# 安徽中医药大学少荃湖校区电力增容项目答疑澄清内容

(项目编号: ZF2025-36-0615)

现将本项目供应商对采购文件技术参数提出的答解决问题澄清如下:

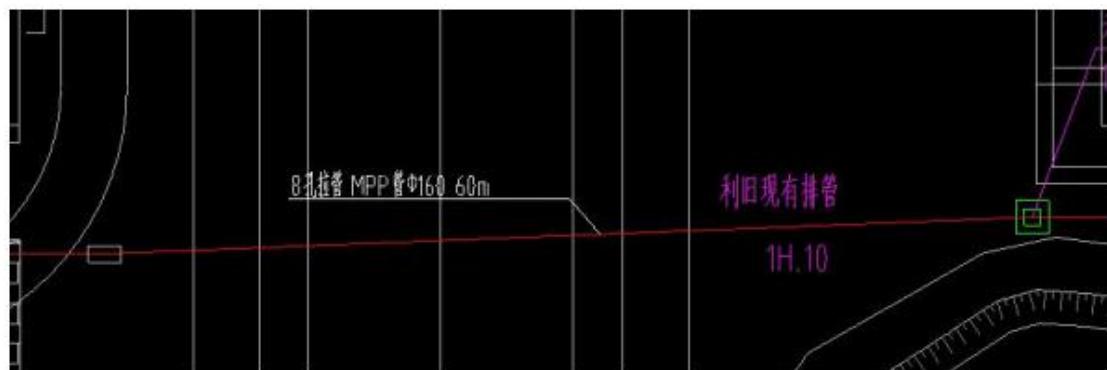
6、供应商提问：3#分配清单中

64	WB030402004 021	低压成套配电柜	1. 名称：低压出线柜A12 2. 规格：含柜内元器件等，具体 详见系统图	台	1.000
65	WB030402004 022	低压成套配电柜	1. 名称：低压出线柜A13 2. 规格：含柜内元器件等，具体 详见系统图	台	1.000

图纸中未见这两台低压柜？

答：详见施工图设计修改通知单电气-01。

设计修改通知单

工程编号	2025-1713	工程名称	安徽中医药大学少荃湖校区高压增容设计项目			修改编号	电气-01
专业	电气	修改涉及图纸号	电气-18、19	修改影响专业			
修改原因及内容							
1、一期3#分配配电房增加两台低压柜A12、A13,需要增加设备土建基础,详见修改图纸 电气18、19。
